改善箇所説明図

(平 面 図)

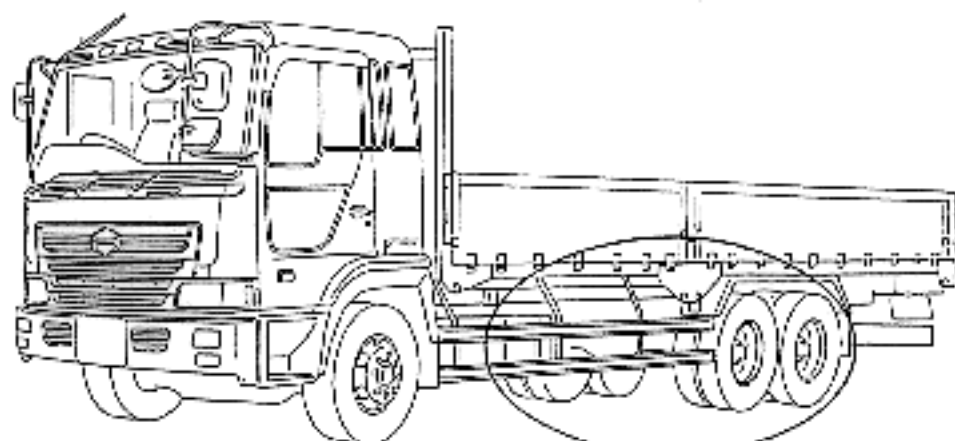
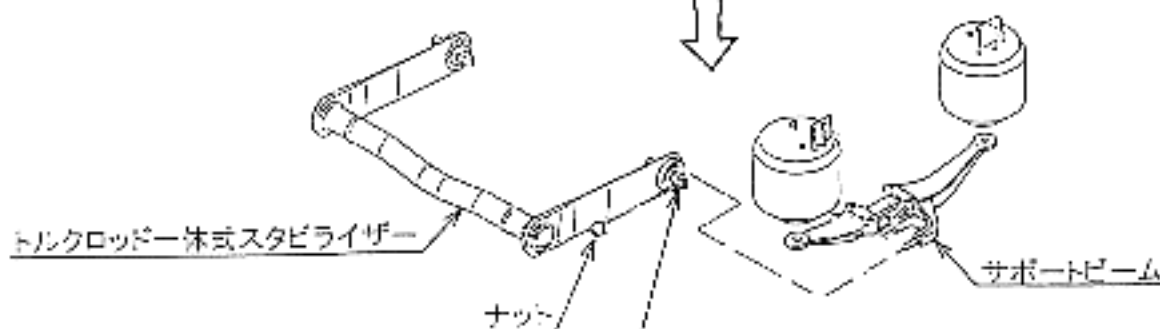
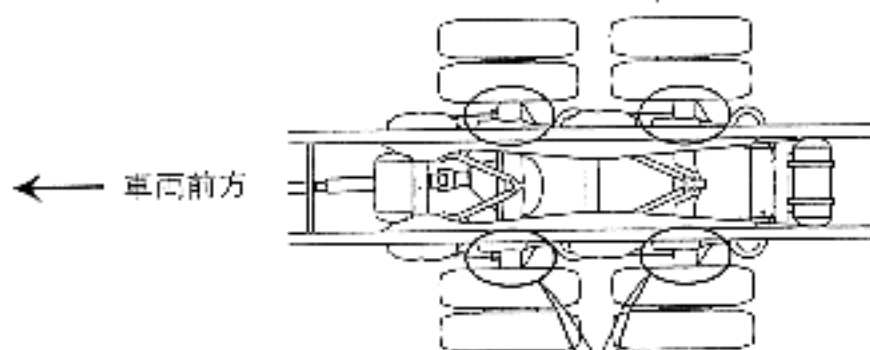
基準不適合発生箇所

後輪緩衝装置のスタビライザーの塗装が不適切なため、スタビライザーとサポートビームの締結部に塗料が堆積しており、そのままの状態で使用を続けると、当該締結部の締付けナットが狂み、最悪の場合、ナットが脱落して締結部が外れ走行不能になるおそれがある。

改善の内容

全車両、当該締結部の塗料を除去し、ナットを再締結する。

識別：ナットの頭部に黄色ペイントを塗布する。
